# SERVICE-INFO

## Montage-Hinweis für Spannarm 534 0412 10

**Hersteller:** Ford  
**Modelle:** Galaxy, Mondeo IV, S-Max  
**Motor:** 1.8 TDCi  
**OE-Nummern:** 6G9Q-6A228-BC / 1425510  
8G9Q-6A228-AA / 1567809  
**Art-Nr.:** 534 0412 10

**Bild 3:** Schrauben

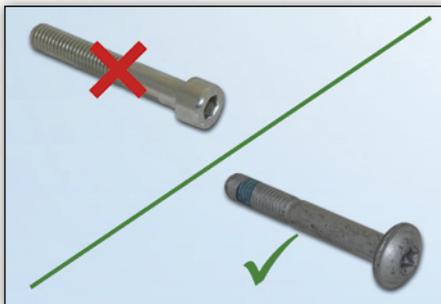
Beim Einbau des von Schaeffler Automotive Aftermarket angebotenen Spannarms 534 0412 10 muß unbedingt darauf geachtet werden, daß die ausgebaute Schraube des alten Spannarms gegen die beiliegende neue Schraube (**Bild 3**) ausgetauscht wird.

Die dem Spannarm beiliegende Schraube unbedingt verwenden!
